TOMADA DE POSIÇÃO DO MOVIMENTO JUNTOS PELO ROSSIO

relativamente ao Projeto apresentado pela Câmara Municipal de Aveiro para a Requalificação do Rossio

Na sequência da apresentação da nova versão do Projeto apresentado pela Câmara Municipal de Aveiro (CMA) para a Requalificação do Rossio, a 03-01-2019, e tendo tido acesso à primeira versão do Estudo Prévio do referido projeto, o Movimento cívico Juntos pelo Rossio, vem apresentar a sua tomada de posição em sede de audição pública.

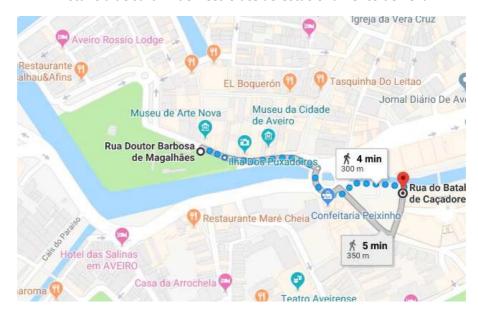
Relativamente à exclusão da possibilidade dos terrenos da antiga lota poderem vir a ser utilizados para estacionamento, conforme afirmações por parte do Sr. Presidente da CMA https://www.dn.pt/lusa/interior/ribau-diz-que-antiga-lota-nao-e-alternativa-para-parque-no-rosssio-de-aveiro-10467923.html, alegando que "todos os terrenos desde o viaduto da A25 até ao fim da lota é domínio privado da administração do Porto de Aveiro", salientamos que:

- É pública a existência de um parque de estacionamento de autocaravanas no terreno situado a partir do viaduto da A25 em direção à lota (com espaço para cerca de 120 lugares para automóveis) e a existência de um terreno para apoio a obras camarárias, espaços esses que sempre foram responsabilidade da CMA.

- Numa entrevista publicada no Jornal Público a 24 de Setembro de 2018 (https://www.publico.pt/2018/09/24/local/noticia/terrenos-da-antiga-lota-de-aveiro-podempassar-para-o-municipio-1844807) é afirmado o seguinte: "A câmara municipal de Aveiro pode vir a receber os terrenos da zona da antiga lota "por acordo de cedência de uso", "com plenos deveres e obrigações para que o município faça investimentos de manutenção básica e conquista de investidores". Quem é o garante é Ribau Esteves, presidente da autarquia, com base num "acordo informal" alcançado com a ministra do Mar, Ana Paula Vitorino. O edil espera ter o acordo oficializado no papel e assinado até ao final do ano (2018), de forma a poder dar início a um projeto pelo qual os aveirenses já esperam há muito."

Concluímos assim que, a haver vontade política, também podem ser equacionadas e negociadas alternativas naquele espaço, independentemente dos terrenos não serem atualmente da CMA. Sendo para nós claro que a opção de estacionamento subterrâneo não é uma solução viável, pela mesma razão de que grande parte dos problemas de obra que temos vindo a identificar para o Jardim do Rossio, poderão também ali vir a ocorrer.

Distância do Jardim do Rossio até ao estacionamento do Fórum

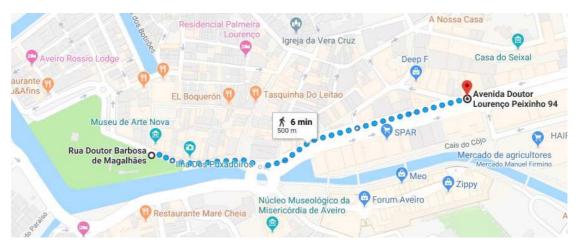
A CMA não tem levado em linha de conta a disponibilidade de mais de 2000 lugares em 5 parques estacionamento subterrâneo existentes, a uma distância máxima de 9 minutos a caminhar, sendo que 1500 desses lugares estão a cerca de 5 minutos (cf. imagens *infra*). É conhecida publicamente a subutilização destes espaços, pelo que não se compreende esta opção estratégica para a cidade, devendo, isso sim, ser criada e melhorada a sinalização de encaminhamento para esses mesmos parques, que se localizam apenas a breves minutos do Jardim do Rossio:
